OGGETTO: DETERMINAZIONE MOTIVATA DI CONCLUSIONE POSITIVA DELLA CONFERENZA DI SERVIZI DECISORIA COME PREVISTO DAL COMMA 6 DELL'ART. 14-BIS DELLA LEGGE 241/90, IN MODALITÀ SINCRONA, AI SENSI DELL'ART. 14-TER, DELLA L. 241/90.

PROCEDIMENTO UNICO AI SENSI DELL'ART. 53, COMMA 1, LETTERA B) DELLA L.R. 24/2017 PER L'APPROVAZIONE DEL PROGETTO DEFINITIVO DI AMPLIAMENTO DELLA SEDE AZIENDALE CON EFFETTO DI VARIANTE AGLI STRUMENTI URBANISTICI VIGENTI, SITO IN MODENA, VIA DELL'INDUSTRIA N. 81, IDENTIFICATO CATASTALMENTE AL FOGLIO 129, MAPPALE 348. PRATICA EDILIZIA N. 6736/2022 – BITEM SRL

OGGETTO: VERBALE PRIMA SEDUTA DELLA CONFERENZA DI SERVIZI DECISORIA COME PREVISTO DAL COMMA 6 DELL'ART. 14-BIS DELLA LEGGE 241/90, IN MODALITÀ SINCRONA, AI SENSI DELL'ART. 14-TER, DELLA L. 241/90.

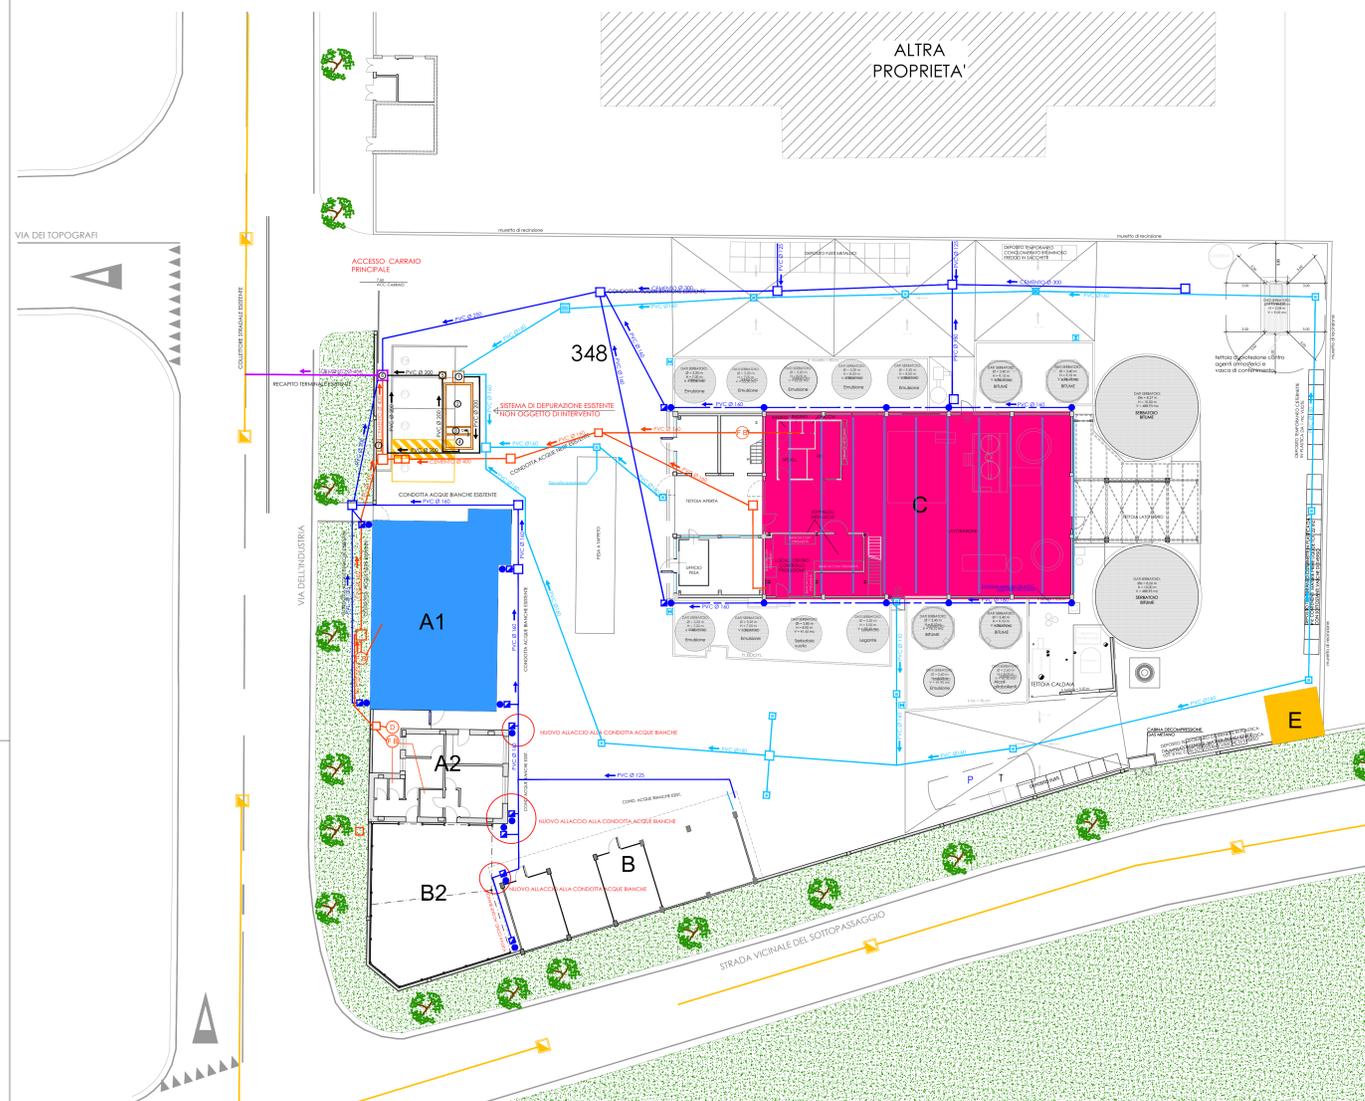
Nell'ultima documentazione integrativa inviata viene precisato che, da verifica sul luogo, la TAV 1a - Stato legittimato - Schema fognature, risulta affetta da un errore materiale relativo ad una freccia di direzione dei reflui da trattare che deve essere invertita e diretta verso il pozzetto (1), posto a monte della vasca di prima pioggia e viene allegata una tavola aggiornata sia dello stato legittimato che dello stato di progetto.
